女川原子力発電所2号炉  
確率論的リスク評価(津波PRA)について  
(防潮堤を越える津波への対応方針)

平成30年2月8日  
東北電力株式会社

系統構成概要(直流電源駆動ポンプの設置)

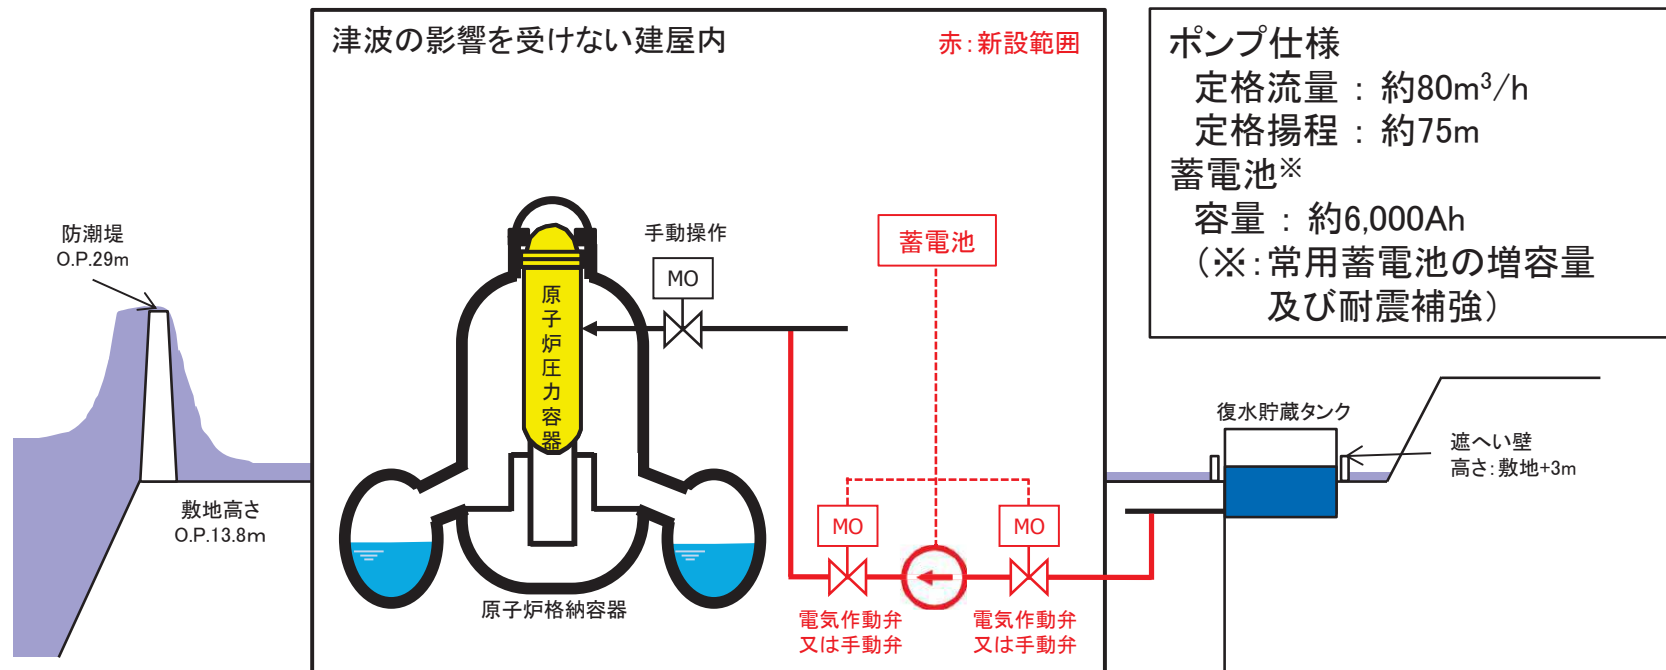
- 可搬型の緊急送水ポンプに代えて, 新たに常設ポンプを設置
  - 津波の影響を受けない建屋内に設置
  - 交流電源以外の駆動方式として直流電源駆動を採用
  - 炉心損傷防止可能な容量を確保
- 詳細検討中(配管ルート, ポンプ仕様, 蓄電池容量, 弁の駆動方式等)
